Asunto: Comunicación Resolución No. 1351 del 05 de julio de 2024

AUTORIDAD NACIONAL DE LICENCIAS AMBIENTALES
- ANLA –
RESOLUCIÓN N° **001351**
(05 JUL. 2024)

“Por la cual se modifica la Licencia Ambiental otorgada mediante Resolución 1326 de 5 de agosto de 2020 y se toman otras determinaciones”

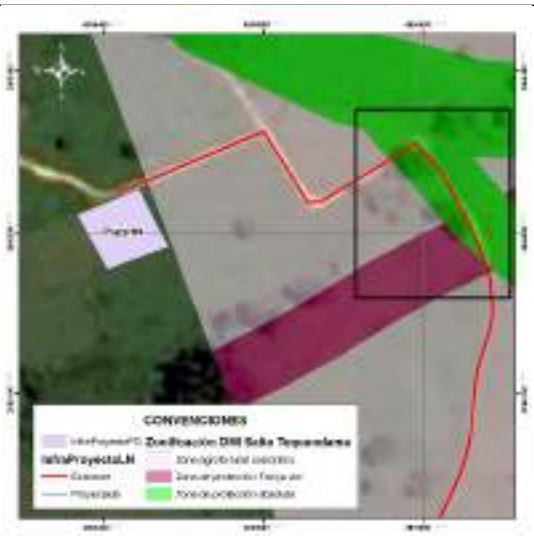
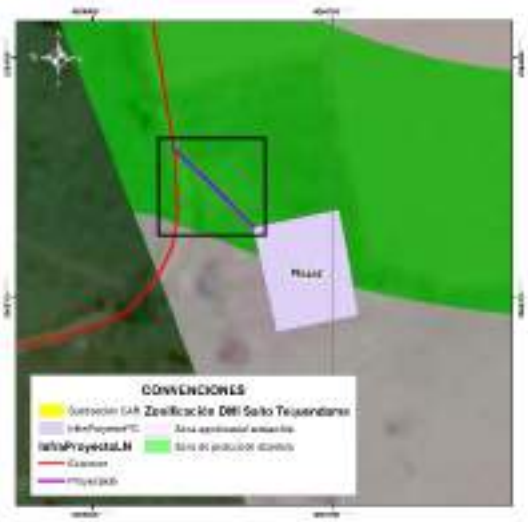
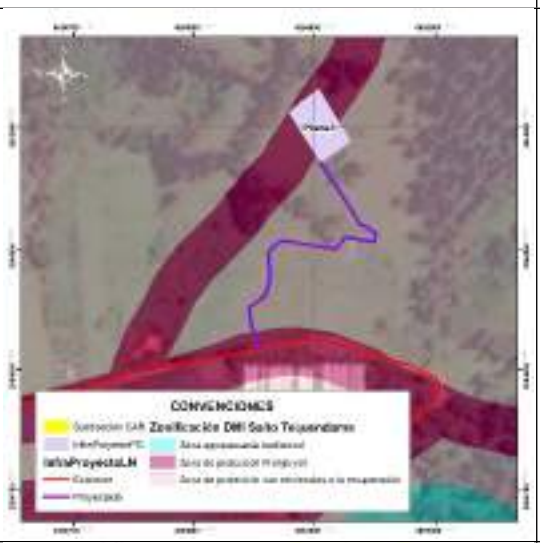
Teniendo en cuenta la respuesta presentada, el Equipo Evaluador Ambiental de la ANLA realizó la verificación de cada uno de los accesos relacionados por la Sociedad, de tal manera que en la siguiente tabla se presentan las observaciones y consideraciones realizadas en el marco de la evaluación desarrollada, tomando como referencia las tablas 29-1 y 29-2 presentadas en la respuesta anteriormente mencionada.

Tabla 43 Revisión de accesos mencionados y consideraciones del Equipo Evaluador Ambiental de la ANLA

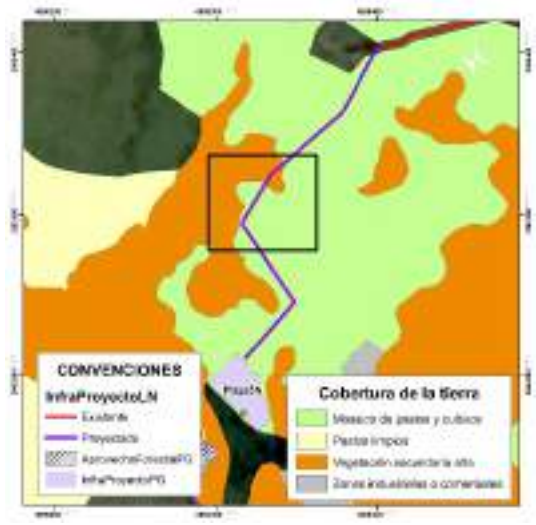
Tipo de obra	***Soporte gráfico revisión Equipo Evaluador Ambiental de la ANLA***	***Consideraciones Equipo Evaluador Ambiental de la ANLA***
*Acceso a plaza 1N**		*Se valida que el acceso es existente y por tanto no requiere aprovechamiento forestal. No obstante, frente a las acciones de mantenimiento propuestas, se identifica que parte del área del acceso se ubica en zona de protección absoluta, por tanto **NO es procedente autorizar las actividades de rocería** en el tramo que se ubica en esta zona.*
*Acceso a plaza 2** *Plaza 2* *(Se indica acceso peatonal desde Vía Tipo 1 hasta sitio de plaza)*		*Se valida que el acceso específico hasta la plaza de tendido no es existente. Para la plaza de tendido y acceso no se encuentra sustracción de reserva autorizada por parte de la CAR. Adicionalmente, parte de la plaza y el acceso se ubica en zona de protección absoluta, donde se establece como uso prohibido la ejecución de rocería. Por lo anterior **NO es procedente autorizar la infraestructura de la plaza y del acceso al no tener sustracción aprobada y al no ser permitidas las actividades de rocería**.*

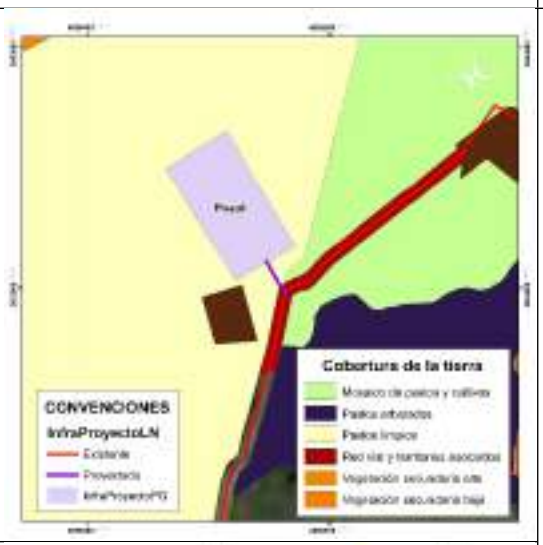
Tipo de obra	***Soporte gráfico revisión Equipo Evaluador Ambiental de la ANLA***	***Consideraciones Equipo Evaluador Ambiental de la ANLA***
*Acceso a plaza 3** *Plaza 3 (Se indica acceso peatonal desde carreteable existente hasta sitio de plaza)*		*Se valida que el acceso específico hasta la plaza de tendido no es existente. Para la plaza de tendido y el acceso no se encuentra sustracción de reserva autorizada por parte de la CAR. Igualmente, no realizó la solicitud de permiso de aprovechamiento forestal. Por lo anterior* ***NO es procedente autorizar la infraestructura de la plaza y del acceso al no tener sustracción aprobada.***
Acceso a sitio de torre 301N (Se indica como acceso peatonal) *Sitio de torre ST301N*		*Se valida que para la sección del acceso de llegada a la torre se relaciona como acceso existente a un sendero o camino, en cobertura de pastos limpios. Se identifica que no se requiere permiso de aprovechamiento y tampoco se tienen restricciones para ingreso con semovientes puesto que no se encuentra dentro del DMI Sector Salto de Tequendama y Cerro Manjui.*

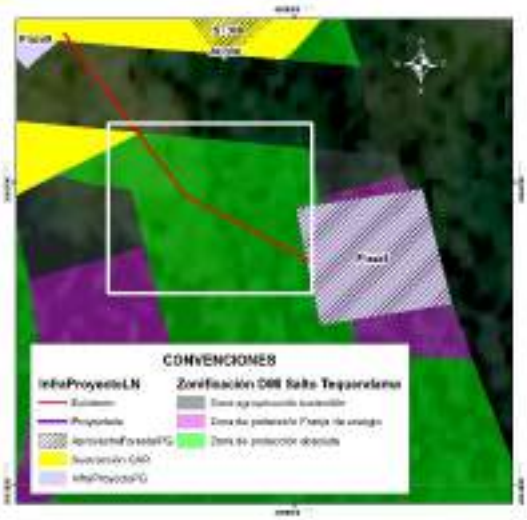
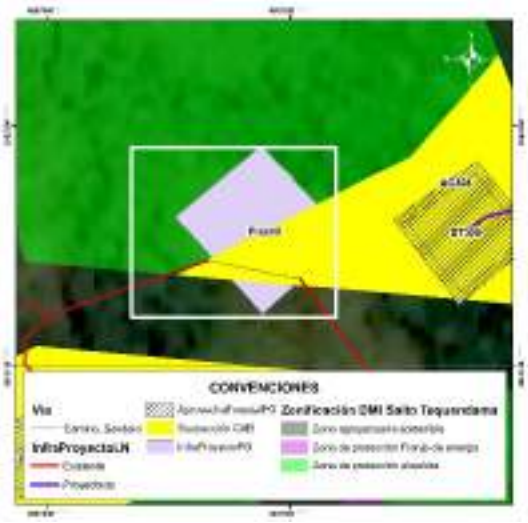
Tipo de obra	***Soporte gráfico revisión Equipo Evaluador Ambiental de la ANLA***	***Consideraciones Equipo Evaluador Ambiental de la ANLA***
*Acceso a plaza 4N** *Plaza 4N* *Acceso a torre 302N (Se indica acceso peatonal a sitio de torre)* *Torre 302N*		*Se valida que para el acceso a la plaza de tendido hay acceso existente, sobre el cual no se requiere permiso de aprovechamiento forestal.* *Respecto a la torre, la sección del acceso de llegada a la torre se relaciona como acceso existente a un sendero o camino, en cobertura de mosaico de pastos y cultivos. Se identifica que no se requiere permiso de aprovechamiento y que tampoco se tienen restricciones para ingreso con semovientes puesto que no se encuentra dentro del DMI Sector Salto de Tequendama y Cerro Manjui.*
*Acceso a plaza 5N** *(Se indica existencia de acceso peatonal)* *Plaza de tendido 5N*		*Comparando la ubicación del acceso con la cartografía base se identifica que el acceso no se asocia a ningún camino o sendero existente, dándose contradicción con la tabla presentada por la Sociedad pero coherencia con la capa InfraProyectoLN, donde se indica que el acceso es proyectado. Se valida que este acceso atraviesa en su recorrido zonas de vegetación secundaria alta, sobre las cuales la Sociedad* ***NO podrá adelantar actividades de tala*** *puesto que no realizó la solicitud de permiso (Recuadros negros).*

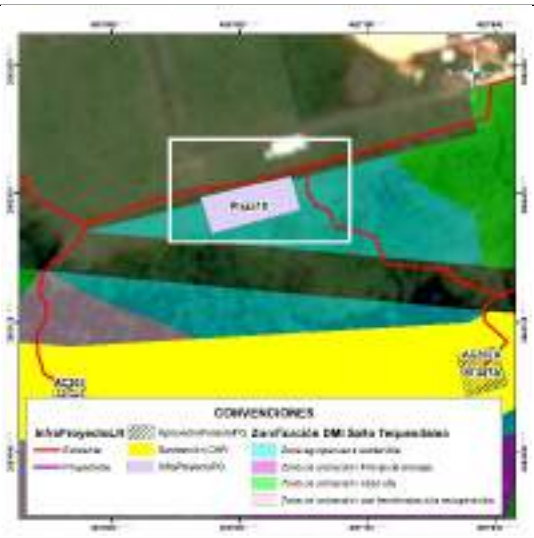
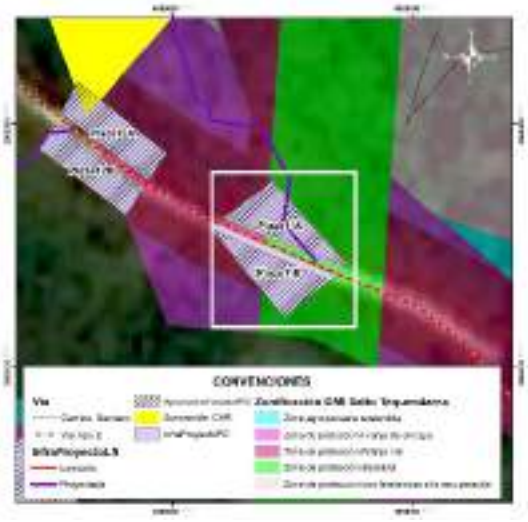
Tipo de obra	***Soporte gráfico revisión Equipo Evaluador Ambiental de la ANLA***	***Consideraciones Equipo Evaluador Ambiental de la ANLA***
Acceso a plaza 6- Plaza de tendido 6 *(Se indica ingreso por acceso peatonal desde vía carreteable)*		*Comparando la ubicación de los accesos con la cartografía base se identifica que los accesos no se asocian a ningún camino o sendero existente, dándose contradicción con la tabla presentada por la Sociedad pero coherencia con la capa InfraProyectoLN, donde se indica que el acceso es proyectado. Se valida que estos accesos y las plazas se ubican en unidades de pastos limpios y arveja, no siendo necesario ejecutar actividades de aprovechamiento forestal. También se corrobora la no existencia de restricciones asociadas al DMI Salto de Tequendama y Cerro Manjui.*
Acceso a plaza 7- Plaza de tendido 7 (Se indica ingreso por acceso peatonal desde vía carreteable)*

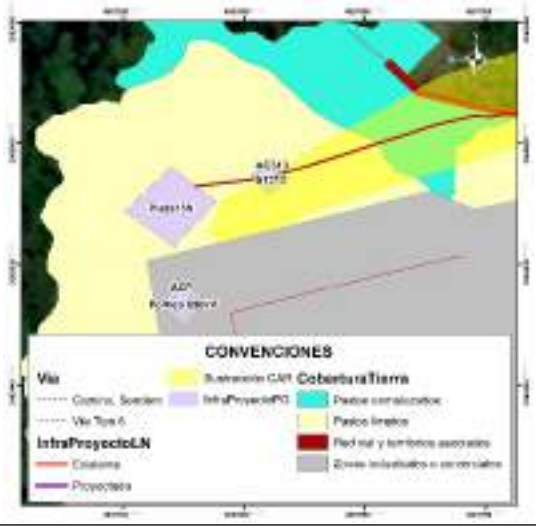
Tipo de obra	***Soporte gráfico revisión Equipo Evaluador Ambiental de la ANLA***	***Consideraciones Equipo Evaluador Ambiental de la ANLA***
Acceso a plaza 8 *(Reportada como acceso peatonal en documento y en capa InfraProyectoLN como acceso existente)*** *Plaza de tendido 8*		*Se valida que el acceso específico hasta la plaza de tendido no es existente. Para la plaza de tendido y el acceso no se encuentra sustracción de reserva autorizada por parte de la CAR puesto que la Sociedad no hace su solicitud. Adicionalmente, parte de la plaza y el acceso se ubica en zona de protección absoluta, donde se establece como uso prohibido la ejecución de rocería. Por lo anterior* ***NO es procedente autorizar la infraestructura de la plaza y del acceso al no tener sustracción aprobada y al no ser permitidas las actividades de rocería.***
*Acceso a plaza 9*** *(Reportada como acceso peatonal en documento y en capa InfraProyectoLN como acceso existente)* *Plaza de tendido 9*		*Se valida que acceso específico hasta plaza de tendido se reporta como camino o sendero, el cual se ubica a 350 m de vía tipo 6 sin pavimentar. Para plaza de tendido y acceso no se encuentra sustracción de reserva autorizada por parte de la CAR puesto que la Sociedad no hace su solicitud. Adicionalmente, parte de la plaza y el acceso se ubica en zona de protección absoluta, donde se establece como uso prohibido la ejecución de rocería. Por lo anterior* ***NO es procedente autorizar la infraestructura de la plaza y del acceso al no tener sustracción aprobada y al no ser permitidas las actividades de rocería.***

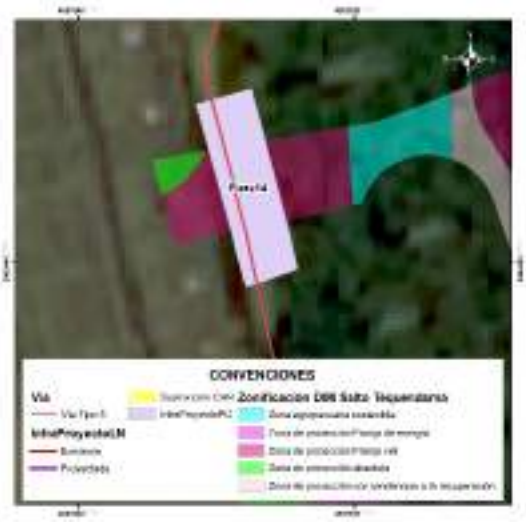
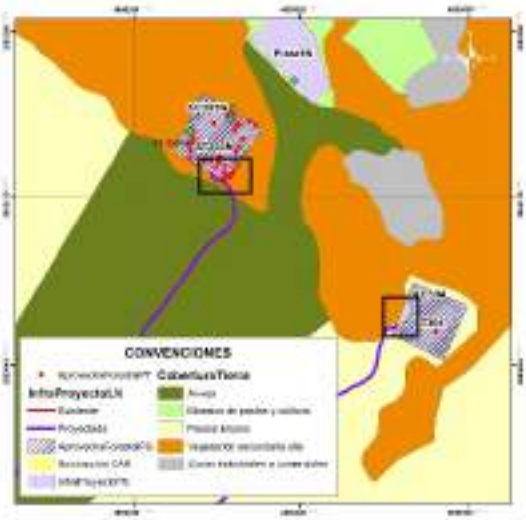
Tipo de obra	***Soporte gráfico revisión Equipo Evaluador Ambiental de la ANLA***	***Consideraciones Equipo Evaluador Ambiental de la ANLA***
*Acceso a plaza 10 (vía tipo 6 sin pavimentar)*** *Plaza de tendido 10*		*Se valida que el acceso específico hasta la plaza de tendido se reporta como vía tipo 6, sin embargo se plantea adecuación con rocería, aspecto que es inconsistente con la definición de la vía existente. La plaza de tendido se ubica en una "zona agropecuaria sostenible" del DIM Salto del Tequendama y Cerro Manjui, para la cual la Sociedad no solicitó sustracción de reserva ante la CAR. Por lo anterior* ***NO es procedente autorizar la infraestructura de la plaza y del acceso al no tener sustracción de reserva.***
*Acceso a plazas de tendido 11A (camino o sendero desde vía tipo 2) y 11B*** *Plazas de tendido 11A y 11B*		*En el documento se relaciona como acceso el Acc-06, sin embargo, en la capa InfraProyectoLN se identifica que el acceso asociado es el Acc-309.* *Se valida que acceso específico hasta plaza de tendido 11A se relaciona como camino o sendero, para el cual se plantearía adecuación con rocería la cual se establece dentro de la zonificación del DMI Sector Salto del Tequendama y Cerro Manjui como actividad prohibida en zona de protección absoluta. Para plazas de tendido y acceso no se encuentra sustracción de reserva autorizada por parte de la CAR puesto que la Sociedad no hace su solicitud.* *Por lo anterior* ***NO es procedente autorizar la infraestructura de las plazas y del acceso al no tener sustracción de reserva.***

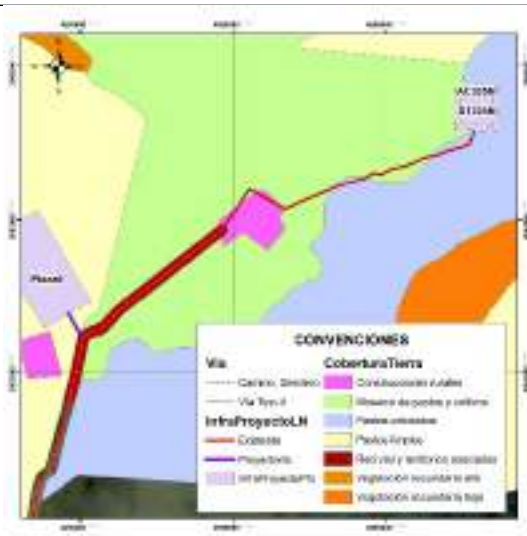
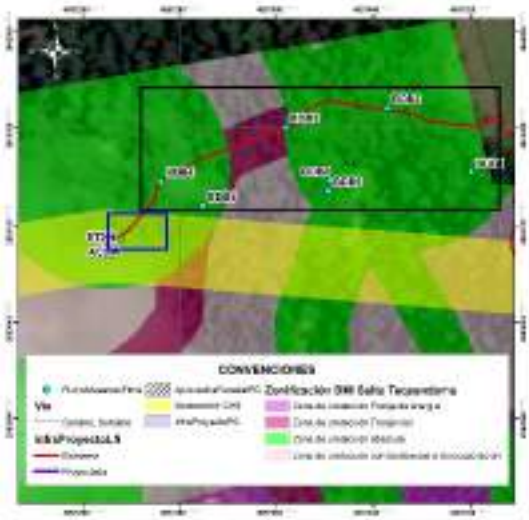
Tipo de obra	***Soporte gráfico revisión Equipo Evaluador Ambiental de la ANLA***	***Consideraciones Equipo Evaluador Ambiental de la ANLA***
*Acceso a plazas de tendido 12A y 12B**** *Plazas de tendido 12A y 12B*		*Se valida que parte de las dos plazas de tendido se encuentran en DMI sin sustracción de reserva autorizada por parte de la CAR, las cuales se ubican en "zona de protección vial". Teniendo en cuenta el área disponible que se encuentra fuera del DMI,* ***NO es procedente autorizar la infraestructura de la plaza de tendido 12A y solo podría autorizarse el área de la plaza de tendido 12B en el área que se encuentra fuera del DMI, área en la cual se autoriza el permiso de aprovechamiento solicitado.***
*Acceso a plaza de tendido 13N*** *Sitio de torre ST313*		*Se identifica que el acceso, la plaza de tendido y la torre se ubica en unidades de pastizales. El trazado del acceso se ubica sobre las zonas sustraídas, razón por la cual se considera aceptable este acceso siempre y cuando* ***NO*** *se realicen actividades de aprovechamiento forestal, puesto que este permiso no se solicitó.*

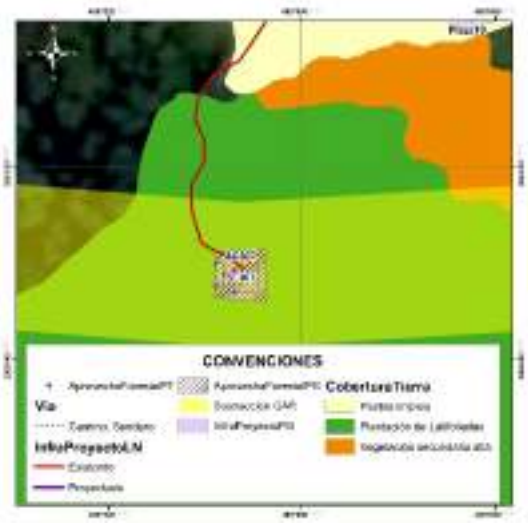
Tipo de obra	***Soporte gráfico revisión Equipo Evaluador Ambiental de la ANLA***	***Consideraciones Equipo Evaluador Ambiental de la ANLA***
*Acceso a plaza (vía tipo 5)** *Plaza de tendido 14*		*Se valida que la parte central de la plaza de tendido se encuentra en DMI para la cual la Sociedad no realizó solicitud de sustracción y por tanto no tiene autorización por parte de la CAR. En este sentido,* ***NO es procedente autorizar la infraestructura de la plaza de tendido 14.***
*Accesos a sitios de torre ST303N y ST304** *Sitios de torre ST303N y ST304*		*Comparando la ubicación de los accesos con la cartografía base se identifica que no se asocian a ningún camino o sendero existente, quedando identificada una contradicción con la tabla presentada por la Sociedad pero coherencia con la capa InfraProyectoLN donde se indica que el acceso es proyectado. Se valida que estos accesos se ubican en su mayoría en cultivos de arveja y en pastos limpios, no siendo necesario ejecutar actividades de aprovechamiento forestal para estos tramos.* *Para el caso del acceso al ST303N y una parte del ST304, se identifica cruce con parches de vegetación secundaria alta (ver recuadros negros) para los cuales la Sociedad* ***NO podrá adelantar actividades de tala*** *puesto que no realizó la solicitud de permiso.*

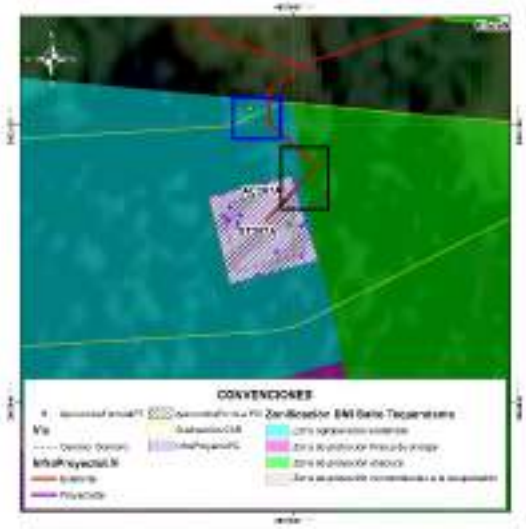
Tipo de obra	***Soporte gráfico revisión Equipo Evaluador Ambiental de la ANLA***	***Consideraciones Equipo Evaluador Ambiental de la ANLA***
*Acceso a ST305N** *Sitio de torre ST305N*		*Revisando con la cartografía base se identifica que el acceso no es existente sino que se relaciona con la existencia de un camino o sendero que atraviesa unidades de mosaico de pastos y cultivos, pastos arbolados y construcciones rurales (ubicadas a 110 m del sitio de torre). Teniendo en cuenta que la Sociedad no solicita permiso de aprovechamiento forestal, en este acceso y en la torre **NO podrá adelantar actividades de tala** de ningún individuo que pueda encontrarse de manera aislada (pastos arbolados).*
*Acceso a ST306 (Se menciona en documento y en cartografía base como acceso peatonal)**		*Durante la visita de evaluación se validó que no existe camino o sendero reportado en cartobase y que la condición de la vegetación es de tipo denso, lo cual es consistente con la cobertura registrada (Bosque denso). Adicionalmente, se identifica que en el área trazada para el acceso, existen individuos de especies en veda, los cuales no están siendo incluidos en solicitud de aprovechamiento forestal (ver cuadro azul).*  ***Individuo fustal ubicado en tramo de llegada del acceso (No solicitado en aprovechamiento forestal) Coordenadas 4º34´12´´N, 74º17´15´´ W.*** *De igual manera, en el tramo del acceso la Sociedad registra a las parcelas BDB4, BDB3 y BDB2 (Ver cuadros negros), en las cuales reporta 100 individuos fustales, de estos 23 obedecen a la especie Cyathea sp. y 35 a la*

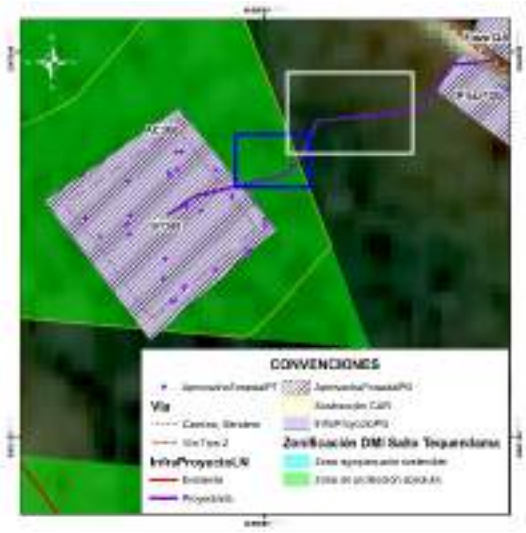
Tipo de obra	***Soporte gráfico revisión Equipo Evaluador Ambiental de la ANLA***	***Consideraciones Equipo Evaluador Ambiental de la ANLA***
		especie Quercus humboldtii, ambas especies en veda nacional. *Sumado a esto, no se encuentra sustracción de reserva autorizada por parte de la CAR puesto que la Sociedad no hace su solicitud para los accesos y tampoco realiza solicitud de aprovechamiento forestal aun cuando fue requerido. Adicionalmente, parte del acceso se ubica en zona de protección absoluta, donde se establece como uso prohibido la ejecución de rocería. Por lo anterior* ***NO es procedente autorizar el acceso al no tener sustracción aprobada, no haber solicitado permiso de aprovechamiento forestal y no ser permitidas las actividades de rocería.***
*Acceso a ST307 (Se menciona en documento y en cartografía base como acceso peatonal)**		*Durante la visita de evaluación se validó que no existe camino o sendero reportado en cartobase y que la condición de la vegetación se asocia a plantaciones de latifoliadas con vegetación arbórea densa producto de la recuperación del área con presencia de especies en veda. Resultado de ello, la Sociedad para el sitio de torre (relacionado en cobertura plantación de latifoliadas) solicita permiso de aprovechamiento forestal para seis (6) individuos de Quercus humboldtii (especie en veda nacional), no obstante, para el acceso omite la solicitud de permiso de aprovechamiento forestal no siendo procedente la autorización de intervención en acceso.* *Sumado a esto, en parte del acceso no se encuentra sustracción de reserva autorizada por parte de la CAR puesto que la Sociedad no hace*

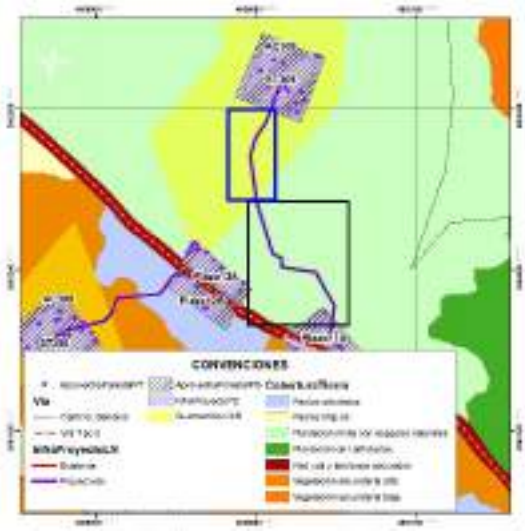
Tipo de obra	***Soporte gráfico revisión Equipo Evaluador Ambiental de la ANLA***	***Consideraciones Equipo Evaluador Ambiental de la ANLA***
		su solicitud para los accesos. Por lo anterior ***NO es procedente autorizar el acceso al no tener sustracción aprobada y no haber solicitado permiso de aprovechamiento forestal.***
*Acceso a ST307A (Se menciona en documento y en cartografía base como acceso peatonal)**		*Durante la visita de evaluación se validó que no existe camino o sendero reportado en cartobase y que la condición de la vegetación se asocia a plantaciones de latifoliadas con vegetación arbórea densa producto de la recuperación del área con presencia de especies pioneras. Resultado de ello, la Sociedad para el sitio de torre (relacionado en la misma cobertura) solicita permiso de aprovechamiento forestal para 16 individuos fustales, no obstante, para el acceso omite la solicitud de permiso de aprovechamiento forestal no siendo procedente la autorización de intervención en acceso. Adicionalmente, en la visita de evaluación se identificó que en el área trazada para el acceso, existen individuos fustales, los cuales no están siendo incluidos en solicitud de aprovechamiento forestal (ver cuadro azul).* *Sumado a esto, en parte del acceso no se encuentra sustracción de reserva autorizada por parte de la CAR puesto que la Sociedad no hace su solicitud para los accesos y adicionalmente, parte del acceso se ubica en zona de protección absoluta, donde se establece como uso prohibido la ejecución de rocería (ver cuadro negro). Por lo anterior* ***NO es procedente autorizar el acceso al no tener sustracción aprobada, no haber solicitado permiso de aprovechamiento forestal y no***

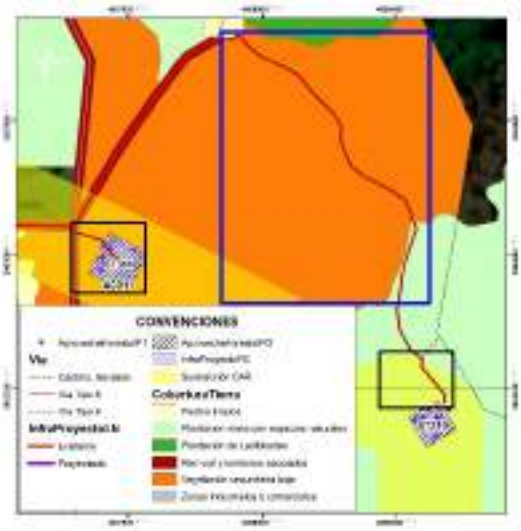
Tipo de obra	***Soporte gráfico revisión Equipo Evaluador Ambiental de la ANLA***	***Consideraciones Equipo Evaluador Ambiental de la ANLA***
		ser permitidas las actividades de rocería.
Acceso a ST308 *(Acceso mencionado como proyectado en capa InfraProyectoLN y como sendero/ camino en cartobase)**		*Durante la visita de evaluación se validó que no existe camino o sendero reportado en cartobase y que la condición de la vegetación se asocia vegetación secundaria alta. Resultado de ello, la Sociedad para el sitio de torre (relacionado en la misma cobertura) solicita permiso de aprovechamiento forestal para 36 individuos fustales, no obstante, para el acceso omite la solicitud de permiso de aprovechamiento forestal no siendo procedente la autorización de intervención en acceso. Adicionalmente, en la visita de evaluación se identificó que en el área trazada para el acceso, existen individuos fustales, los cuales no están siendo incluidos en solicitud de aprovechamiento forestal (ver cuadro azul).* *Sumado a esto, en área por fuera del DMI (ver recuadro blanco) tampoco se solicita permiso de aprovechamiento aun cuando la cobertura es vegetación secundaria alta. Por lo anterior* ***NO es procedente autorizar el acceso al no haber solicitado permiso de aprovechamiento forestal para su intervención.***

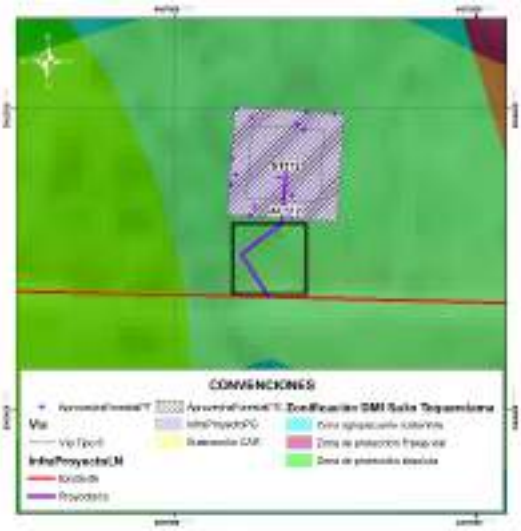
Tipo de obra	***Soporte gráfico revisión Equipo Evaluador Ambiental de la ANLA***	***Consideraciones Equipo Evaluador Ambiental de la ANLA***
Acceso a ST309 *(Acceso mencionado como proyectado en capa InfraProyectoLN y como sendero/ camino en cartobase)**		*Durante la visita de evaluación se validó que no existe camino o sendero reportado en cartobase y que la condición de la vegetación se asocia a la cobertura de plantación mixta con espacios naturales. Resultado de ello, la Sociedad para el sitio de torre (relacionado en la misma cobertura) solicita permiso de aprovechamiento forestal para 17 individuos fustales, no obstante, para el acceso omite la solicitud de permiso de aprovechamiento forestal no siendo procedente la autorización de intervención en acceso ni dentro del área sustraída (Recuadro azul) ni por fuera de esta.* *Sumado a esto, en parte del acceso no se encuentra sustracción de reserva autorizada por parte de la CAR puesto que la Sociedad no hace su solicitud para los accesos y adicionalmente, parte del acceso se ubica en zona de protección absoluta, donde se establece como uso prohibido la ejecución de rocería (ver cuadro negro). Por lo anterior* ***NO es procedente autorizar el acceso al no tener sustracción aprobada, no haber solicitado permiso de aprovechamiento forestal y no ser permitidas las actividades de rocería.***
